Oggetto: **invio osservazioni alla Documentazione Integrativa Volontaria progetto
Aeroporto di Milano Malpensa - Master plan 2035 – Codice Procedura 5359**

Il sottoscritto *Dario Mario Cavalli*

Figura 181 - Possibili alternative di sviluppo per le strutture cargo

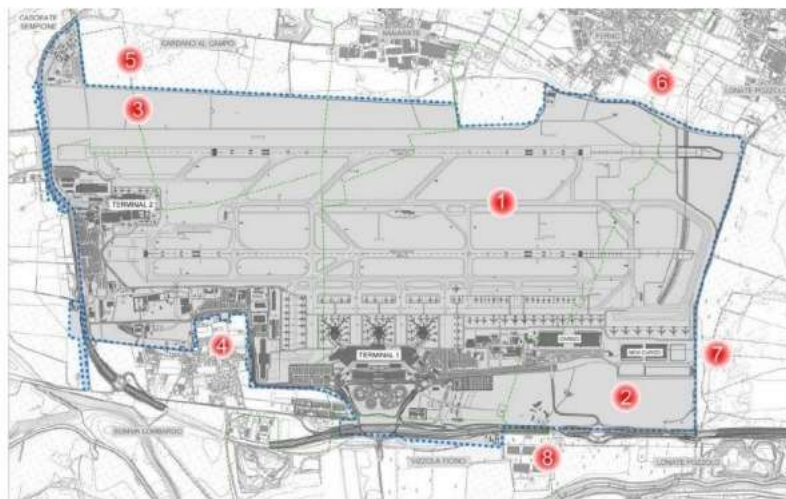
Margine Occidentale (20 ettari ca)

Questa zona nel Master Plan 2035 pubblicato al 01/06/2020 a pagina 311 della Relazione Generale si legge

La soluzione 2) richiederebbe la realizzazione di forme di collegamento abbastanza complesse con gli esistenti piazzali di sosta aeromobili, che si troverebbero al di là degli attuali edifici cargo, ma soprattutto va ad interessare l'unica area che garantisce – nel lungo termine – la possibilità di realizzare un potenziamento delle infrastrutture di volo e che quindi si ritiene "strategicamente" indispensabile mantenere libera da nuovi insediamenti.

La realizzazione di 3 ambiti funzionali appare incoerente con le previsioni stesse del Master Plan, ma soprattutto viene considerata compensativa rispetto al consumo di 44 ettari e si scontra con le dichiarazioni fatte dall'Amministratore Delegato di SEA Brunini in occasione della Commissione Ambiente e Società Partecipate del Comune di Milano, svoltasi in data 29 giugno, dove la stessa zona è stata confermata come l'unica idonea a contemplare gli eventuali sviluppi infrastrutturali.

Quindi si propone una compensazione che qualora venisse realizzata con i tempi della natura (pensiamo all'ambito Formazione Forestale) sarà immediatamente cancellata per costruire la terza pista (necessaria dopo il 2035 da parte di SEA).
